ASUNTO Solicitud de Patente de Invención No. **NC2020/0008203**

Título: “EMPAQUE PARA VALVULA DE BOLA CON UN
FLEXOR SOBRE SU SUPERFICIE”

Solicitante: **PARTES Y COMPLEMENTOS PLASTICOS S.A.S.**

Oficio: **13165 de 22 de agosto de 2022**

Fig. 1

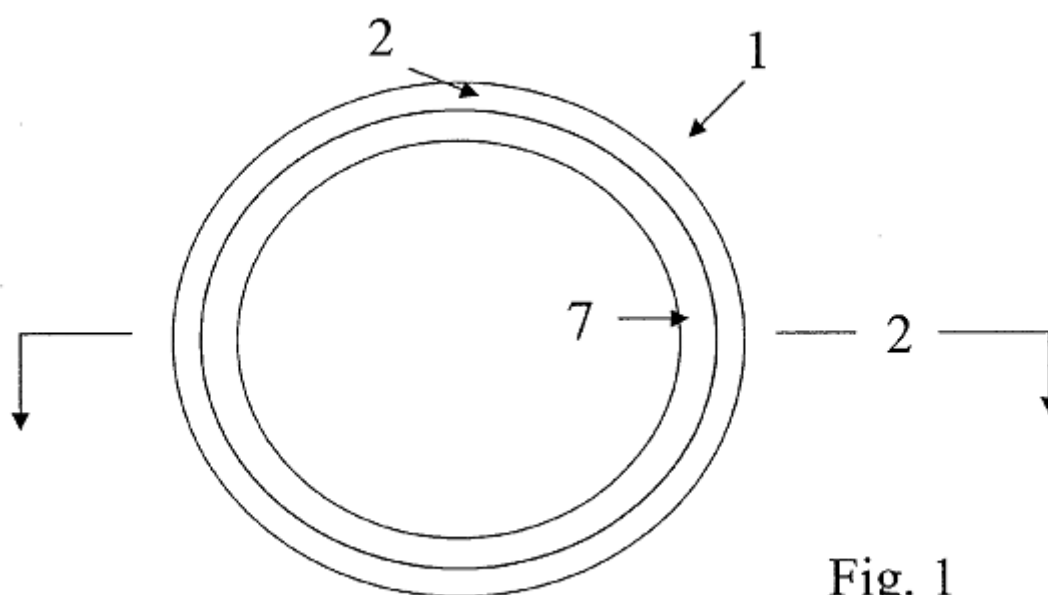
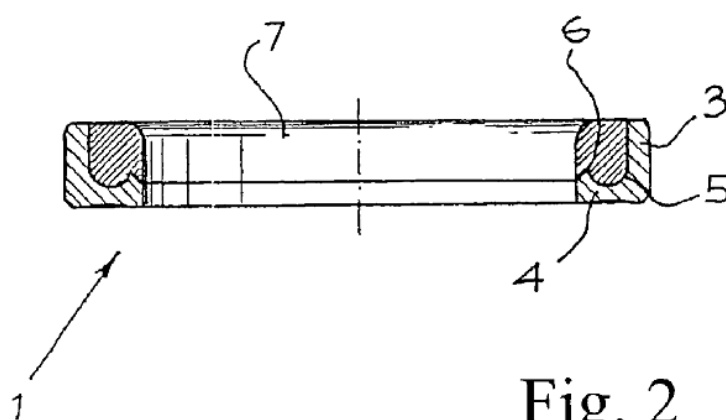
Con relación al cumplimiento de los requisitos de patentabilidad, el examinador indicó en su concepto técnico que las antiguas reivindicaciones 1, 2 y 4 a 6 carecen del requisito de novedad a la luz del documento D1 (US 2003030235) (Ver Numerales 4 y 5 del Oficio 13165).

Contrario a esto, se resalta el hecho que el documento D1 divulga que “*Con referencia ahora a las FIGS. 1 y 2, se muestra una junta en forma de anillo. Una junta en forma de anillo 1 incluye una junta toroidal 7 unida a un soporte 2. La junta en forma de anillo 1 se muestra como un círculo, sin embargo, se pueden implementar otras formas sin apartarse del espíritu de la invención, incluida la forma ovalada. El soporte 2 en una realización descrita está fabricado con PTFE y la junta toroidal 7 está fabricada con un elastómero. La junta toroidal 7 está fijada al soporte 2 mediante un proceso de cementación. El proceso de cementación incluye la aplicación de una sustancia adhesiva a la junta toroidal junto con otros procesos conocidos por los expertos en la materia*” (Ver D1, Párrafo [0014]).

De acuerdo con lo mostrado en las Figuras anteriores (Figs. 1 y 2 de D1), se evidencia, en conjunto con la definición de los párrafos [0014] a [0017] de la anterioridad, que el empaque o junta es un elemento con forma de anillo o toroidal, el cual cuenta con otro anillo en su interior, pero que es totalmente plano al ser observado en una vista lateral, tal como se encuentran en la vista de corte de la Figura 2.

Contrario a lo anterior, el empaque de la presente invención como se encuentra definido en la nueva reivindicación independiente 1, es un empaque que **no es plano**, sino que presenta una serie de proyecciones o pestañas (13) que se distribuyen por todo el contorno o perímetro de dicho empaque, hecho que no se encuentra divulgado ni sugerido en ninguna parte de los documentos del estado del arte, más concretamente en el documento D1.

De hecho, las proyecciones o pestañas (13) no son cualquier elemento, sino que presentan además una pared externa (131), la cual es inclinada y crea una forma concreta, diferente a la pared externa del empaque definido en D1, donde también se

debe tener en cuenta que dicha pared externa (131) inclinada coincide con el perímetro externo (4) del empaque que se desea proteger.

FIGURA 5

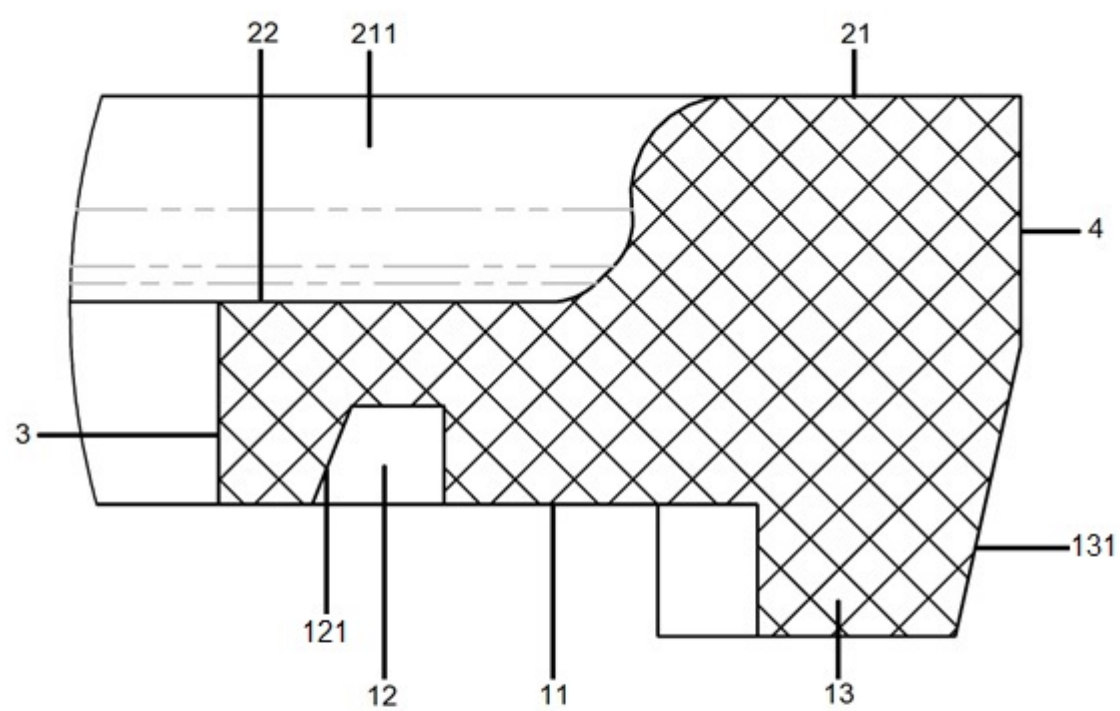
Ahora, con respecto a los dibujos de la solicitud y que fueron originalmente radicados ante esa Superintendencia, el examinador ha indicado que *“Las reivindicación menciona una pared externa (131), pero dicho número no se relaciona en los dibujos. De igual manera en las reivindicaciones se menciona el bisel (121), pero en las figuras aparece una referencia (122), lo cual presenta una contradicción de referencias. Se sugiere ajustar la correspondencia de los elementos del dibujo con los números de referencia, si es el caso reenumerarlos para evitar repeticiones o contradicciones y ajustarlos en la descripción”*.

- En primer lugar, se modifica la reivindicación independiente 1 con el fin de limitar la invención allí definida al especificar la inclusión de la pestaña o saliente (proyecciones o pestañas (13)), al tiempo que se especifica que la pared externa de las pestañas o saliente también es inclinada, de acuerdo con la materia definida en las reivindicaciones dependientes originales 3 y 4.
- De otra parte, se modifica la Figura 5 con el fin de incluir el número de

referencia (131) y que corresponde a la pared externa de las pestañas (13), al tiempo que se elimina el numeral (41), y se reemplaza el número de referencia 122 por 121, el cual se incluyó erróneamente en dicha Figura. Este nuevo número de referencia (121) coincide y es coherente con la materia definida en la descripción y las reivindicaciones.

Como respuesta a lo anterior, el solicitante manifiesta que se ha modificado la Figura 5, como se indicó previamente, con el fin de incluir el número de referencia 131 que corresponde a la pared externa que se menciona a lo largo de la descripción original, donde dicho numeral reemplaza el incluido originalmente como (41), lo cual claramente corresponde a un error involuntario.

Del mismo modo, se modifica el número de referencia (122) por (121), el cual es el número correcto y que corresponde al bisel, de acuerdo con lo definido en toda la descripción y las reivindicaciones.
